**REGIONALNY DYREKTOR
OCHRONY ŚRODOWISKA
w BYDGOSZCZY**

WOO.4221.180.2024.PS1.2

POSTANOWIENIE

Wójt Gminy Lniano, wnioskiem z dnia 2 września 2024 r., znak: IOŚiR.6220.6.12.2023.2024 (wpływ: 4 września 2024 r.), zwrócił się do Regionalnego Dyrektora Ochrony Środowiska w Bydgoszczy o uzgodnienie warunków realizacji przedsięwzięcia pn.: „Budowa do 3 farm fotowoltaicznych o łącznej mocy do 3 MW wraz z niezbędną infrastrukturą techniczną na działce o nr ewid. 29/4 w obrębie Zalesie Szlacheckie, w gminie Lniano”.

Rys. nr 1. Plan lokalizacji nasadzeń izolacyjnych.

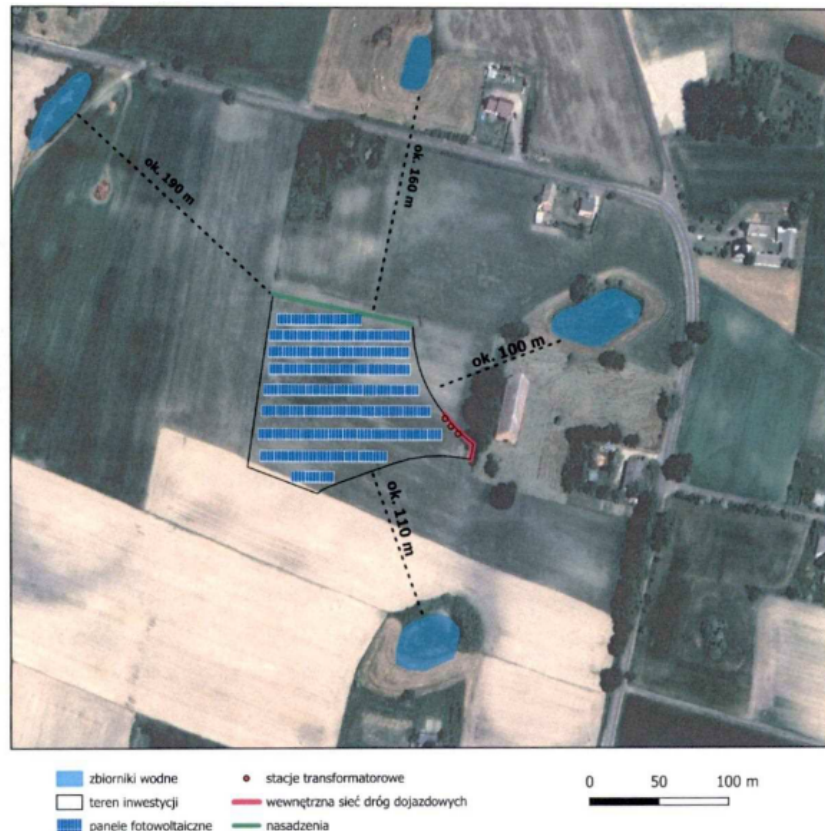
12. Wprowadzić nasadzenia o charakterze izolacyjnym i biocenotycznym wzdłuż północnej granicy ogrodzenia instalacji, po zewnętrznej jego stronie, zgodnie z poniższym rysunkiem (Rys. nr 1). Do nasadzeń stosować rodzime gatunki drzew i krzewów, np. jałowiec pospolity, dereń świdwa, bez czarny, tarnina, głóg, szakłak pospolity, trzmielina, kruszyna pospolita, leszczyna pospolita, czeremcha zwyczajna, głóg jednoszyjkowy, bez koralowy, kalina koralowa, berberys zwyczajny. Szczegółowy skład gatunkowy i sposób wykonania nasadzeń dostosować do warunków lokalnych i uzgodnić ze specjalistą przyrodnikiem. Ewentualne przycinanie krzewów będzie prowadzone poza okresem lęgowym ptaków przypadającym w terminie od 1 marca do 31 sierpnia lub w dowolnym terminie po potwierdzeniu maksymalnie na 2 dni przed przycięciem przez specjalistę przyrodnika braku aktywnych lęgów ptaków oraz rozrodu zwierząt w obrębie krzewów przeznaczonych do przycięcia.

- 1. Inwestycję, w tym wygrodzenie terenu zrealizować z zachowaniem odległości minimum 100 m od zbiorników wodnych położonych w otoczeniu obszaru przedsięwzięcia (Rys. nr 1).
- 2. Wszelkie otwory w drzwiach i ścianach budynków farmy zabezpieczyć przed dostępem ptaków i nietoperzy, np. zasłonić siatką o oczkach o średnicy maksymalnie 1 cm.
- 3. Budynki wykonać lub pomalować w kolorystyce neutralnej, np. odcieniach szarości, brązu i/lub zieleni, aby ograniczyć ich widoczność w krajobrazie.
